## Prefeitura de Joinville

### TERMO DE ANULAÇÃO SEI - SES.GAB/SES.DAF/SES.UCC/SES.UCC.ASU

#### JUSTIFICATIVA DE ANULAÇÃO DA CONCORRÊNCIA Nº 161/2020 - PROCESSO SEI 20.0.045268-4

Trata-se de anulação do procedimento licitatório na modalidade Concorrência, que teve como objeto a **Contratação de empresa especializada para construção da Unidade Básica de Saúde da Família Nova Brasília.**

**Figura 125 — Boxe para bacia sanitária - Transferência lateral - Exemplo**

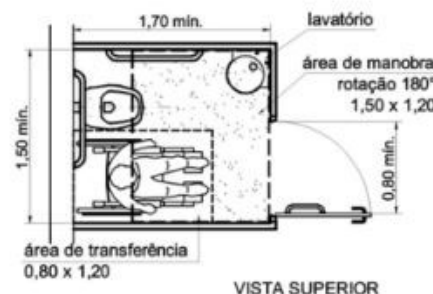
**O sanitário acessível possui dimensões que não permite o giro de 360° da cadeira de rodas, em inobservância ao item 7.5, letra a) da NBR 9050/2015. Para o atendimento à norma, deve ser possível inscrever dentro do cômodo um círculo com diâmetro de 1,50m, permitida a utilização de 0,10m sob a bacia sanitária e 0,30m sob o lavatório.**

O projeto do sanitário de PNE foi elaborado sobre a NBR 9050 2004, item 7.3.3 onde constava a orientação de que as dimensões mínimas deveriam ser 1,50 x 1,70m, conforme comprova-se na imagem abaixo; onde a área de manobra da cadeira era 1,50x1,20m em forma de retângulo e não como área de giro:

Como este projeto havia sido elaborado bem anteriormente a licitação em pauta, o padrão deste tamanho de sanitário de PNE acabou não sendo modificado / atualizado. Como medida corretiva, neste caso existe espaço para deslocar a parede de abertura da porta, para aumentar o espaço interno do sanitário PNE e permitir giro interno de diâmetro de 1,50m ao cadeirante; sem ônus ao processo licitatório; conforme a Norma 9050 de 2015.
